改善箇所説明図

燃料供給ポンプ

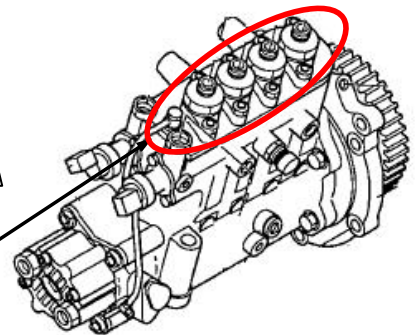
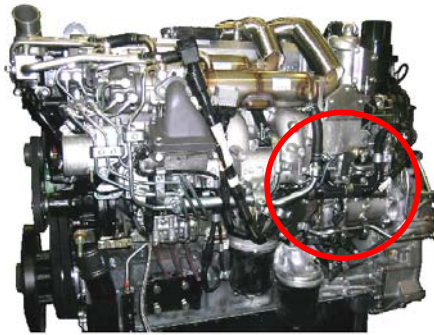
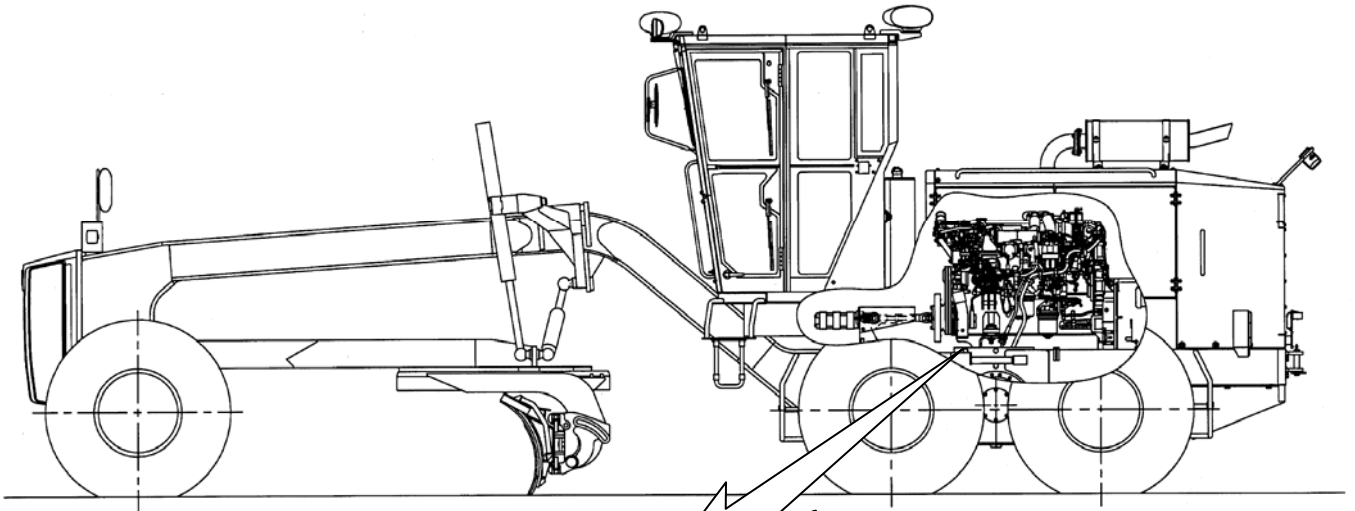
基準不適合発生箇所

燃料噴射装置において、燃料供給ポンプの製造時の加工が不適切なため、当該ポンプの内部に亀裂が発生し、燃料が漏れ、エンジンオイルに混入するものがある。そのため、そのままの状態で使用を続けると、燃料の混入したオイルがブローバイガスの通路を經由して吸気管に吸入されシリンダー内で燃焼するため、エンジン回転の上昇、エンジン停止及び再始動不能となり、最悪の場合、燃料の混入したエンジンオイルが漏れ火災に至るおそれがある。

改善措置の内容

全車両、燃料供給ポンプを良品と交換する。
